ANÁLISIS DE CONDICIONES OPERACIONALES Y POSTERIOR COLAPSO DEL SISTEMA ELÉCTRICO NACIONAL ANTE APERTURA EN LA LÍNEA DE TRANSMISIÓN NUEVA MAITENCILLO – NUEVA PAN DE AZÚCAR 2X500 KV

En este documento se desarrollará un análisis de las características sistémicas del evento ocurrido el 25 de febrero de 2025 ("25F"), según lo indicado en el documento EAF 089/2025 elaborado por el Coordinador Eléctrico Nacional. Para ello, es fundamental abordar los principales conceptos que implican el análisis de este tipo de eventos, distinguiendo sus momentos, para comprender las posibles causas de este.

Los resultados aquí presentes y que se ponen en conocimiento del Coordinador, buscan contribuir a que se fortalezcan los análisis propios y más amplios que corresponden al Coordinador, para la operación segura del Sistema Eléctrico Nacional ("SEN").

Figura 2-1: Diagrama unilíneal zona de influencia y operación descrita de S/E Don Héctor

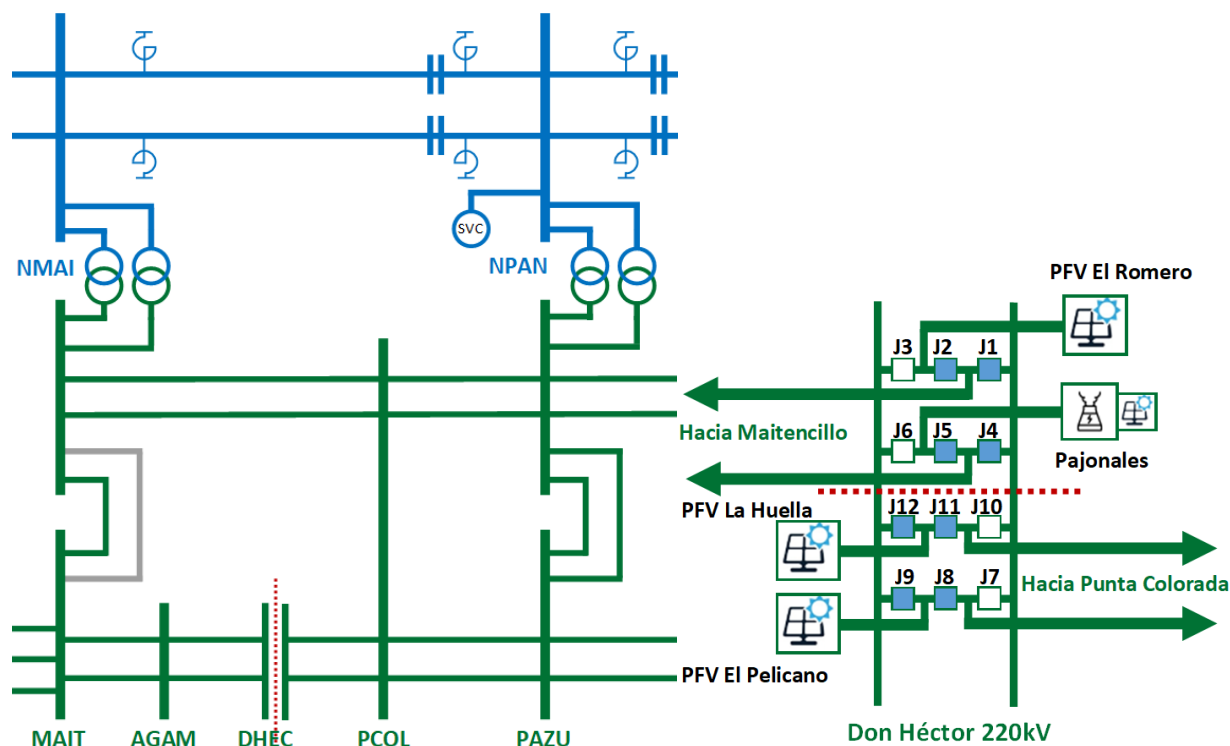
Sin embargo, 2 párrafos más abajo afirma de una condición especial de operación en la subestación Don Héctor, “Los interruptores 52J3, 52J6, 52J7 y 52J10 de S/E Don Héctor operaban abiertos por control de transferencias en la línea 2x220 kV Don Héctor - Punta Colorada”. Dicha topología es **una condición especial de operación que desenmalla uno de los doble circuitos paralelos al enlace de 500 kV y degrada el sistema** tal como se muestra a continuación:

Es relevante destacar que operar el sistema con uno de los doble circuitos de 220kV abierto (consecuencia de la topología de operación descrita por el Coordinador), tiene un impacto directo en las 4 exigencias anteriores. Además, dicha condición es comparable a operar directamente con una condición N-2, es decir, con dos líneas de transmisión menos, **por lo que dicha condición de operación debiese considerar un estudio específico para este caso**, tal como se detalla en el ERST:

A pesar de lo anterior, en el estudio de restricciones dicha topología no está considerada para la obtención de los límites de transmisión con el criterio N-1, ni existe evidencia de alguna minuta o estudio específico que considere esta topología particular de operación con la red degradada, salvo que el Coordinador la tenga y no la haya hecho pública.

Figura 2-2: Niveles de fortaleza de red por barras en el SEN.

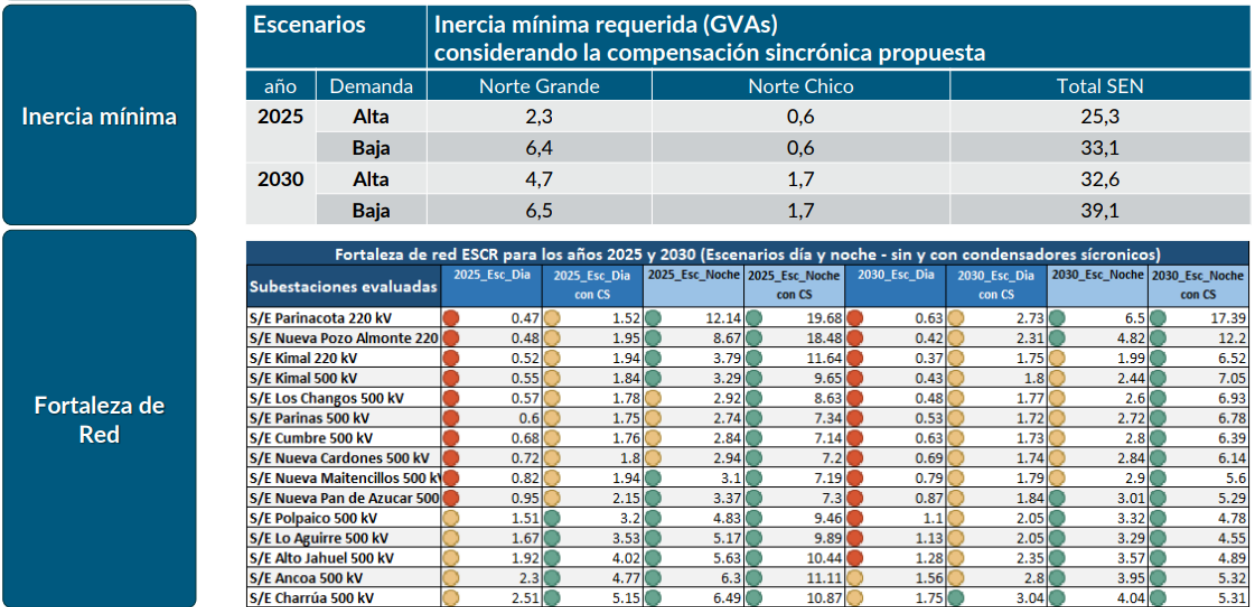
Los estudios disponibles por parte del Coordinador [9] y [11] evidencian que a 2025, sin la entrada de equipos complementarios como condensadores síncronos, la fortaleza de red tiene riesgos en múltiples subestaciones y se indica claramente “no es posible garantizar la fortaleza de red en el sistema” [9] . La condición descrita evidencia nuevamente que el punto de operación del SEN, el día del evento del 25 de febrero de 2025, está claramente documentado en el EAF [6] que había riesgos operativos sobre la fortaleza de red y ante niveles de alta penetración que tenían lugar durante el día.

Por otra parte, según el taller realizado por el Coordinador el 25 de enero del año 2022, sobre Estudios de Inercia y Cortocircuito [11], desde allí se daban alertas de la condición que se venía para 2025 sin la entrada en operación de por ejemplo condensadores síncronos, tal como se puede ver en la siguiente figura tomada de la presentación de dicho taller.

Figura 4-1: Registros oscilo gráficos Nueva Pan de Azúcar.

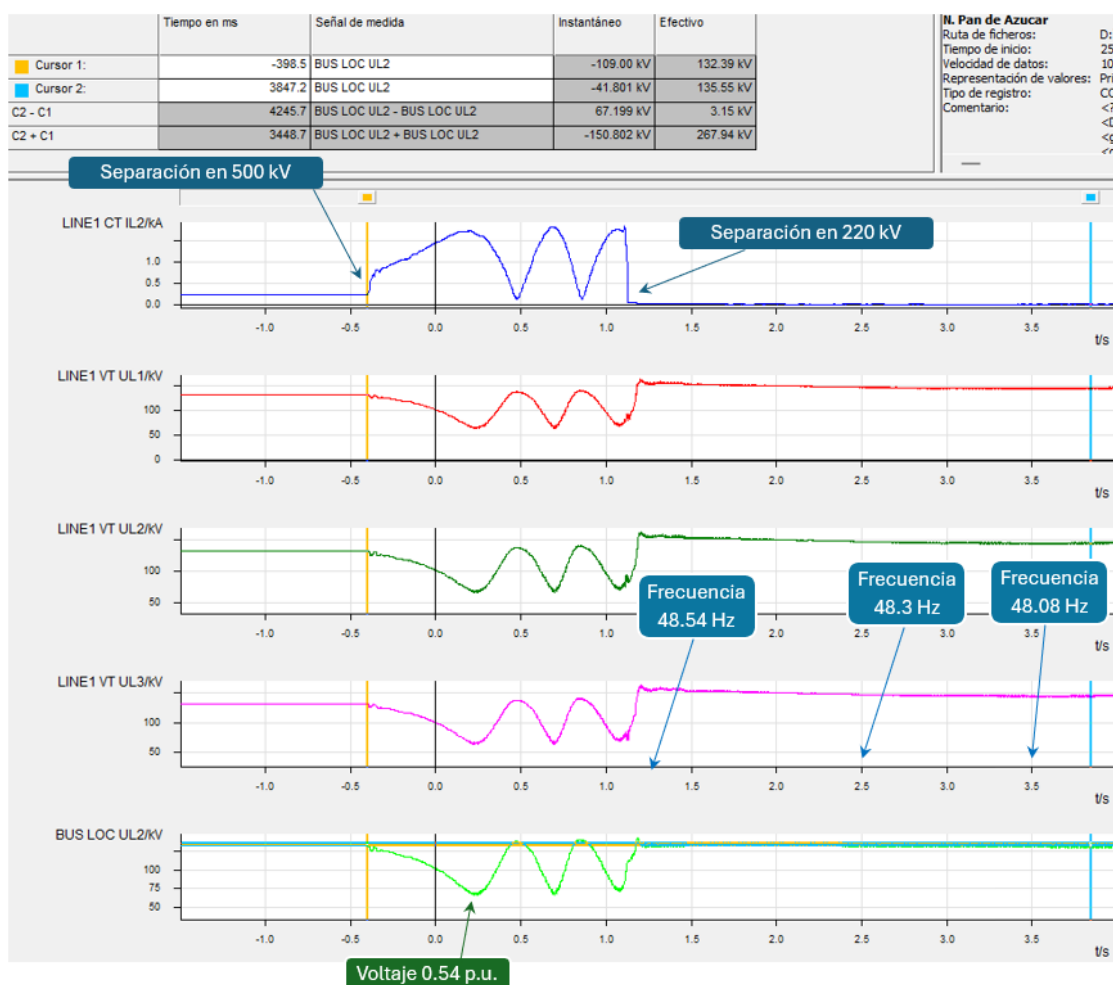
- Se presentaron fuertes oscilaciones de potencia que hicieron descender el voltaje por debajo de 0.7 p.u. y alcanzando valores de 0.54 p.u. en los puntos bajos de la oscilación.
- Luego de la conformación de la isla Norte y la isla Sur, la frecuencia no se recuperó y tuvo en general tendencia al descenso, evidenciando que no fue posible con los servicios complementarios su recuperación. Por parte del voltaje, en la isla sur, desde la medida de Nueva Pan de Azúcar 220 kV no se evidencian oscilaciones o condiciones de bajo voltaje, por lo que en el colapso de esta isla se supone una mayor influencia del déficit en el balance carga-generación.

Considerando el punto a. se incumple directamente lo dispuesto en el artículo 5-34 de la NTSyCS que dice:

Como se muestra en la figura 4-1, las variables de voltaje, frecuencia y en consecuencia ángulo, señalan fuertes oscilaciones de potencia que no permitieron tener condiciones para la reconexión automática. Esto significa, que la inestabilidad de la respuesta del SEN ante la apertura en 500 kV no permitió tener condiciones para que se pudiera, en forma automática, cerrar la línea por la función ANSI 79 de reconexión automática, debidamente habilitada y en perfecto funcionamiento en la línea.
